Information Urgente de Sécurité

Stimulateur Externe Temporaire Simple Chambre 53401

Juin 2018

Référence Medtronic : FA824

FIGURE 1- La mise à jour du logiciel est affichée dans cette image

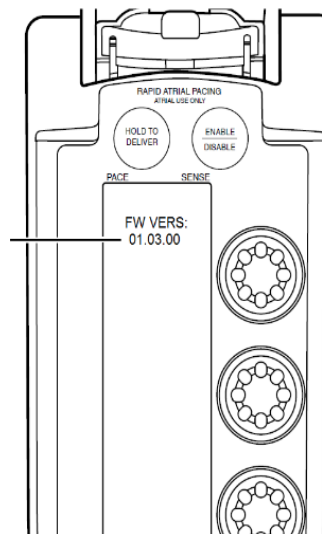
1. Vérifier si les stimulateurs externes 53401 en votre possession sont concernés
2. Si votre stimulateur externe est affecté, effectuer les opérations suivantes :
 - Déterminer si le logiciel du stimulateur externe a été mis à jour.
 - Mettre l'unité sous tension et vérifier la version du logiciel (Figure 1 ci-dessous).
 - Si la version du logiciel est la 01.03.00 ou une version supérieure, le logiciel a déjà été mis à jour avec la version intégrant le correctif du problème. Il n'y a pas d'autres actions à effectuer.
 - Si la version du logiciel est la 01.02.00, le logiciel n'a pas été mis à jour. **Nous vous invitons à contacter le Service après-vente Medtronic afin de mettre à jour le logiciel de votre stimulateur externe sans frais.**

Lors de la mise sous tension, la version du logiciel s'affiche pendant 2 secondes.

Récemment, Medtronic a reçu l'approbation pour une mise à jour du logiciel avec un correctif qui prévient l'apparition de ce problème. **Medtronic recommande aux clients d'envoyer les dispositifs affectés au Service après-vente de Medtronic pour que cette nouvelle version logicielle soit installée.**
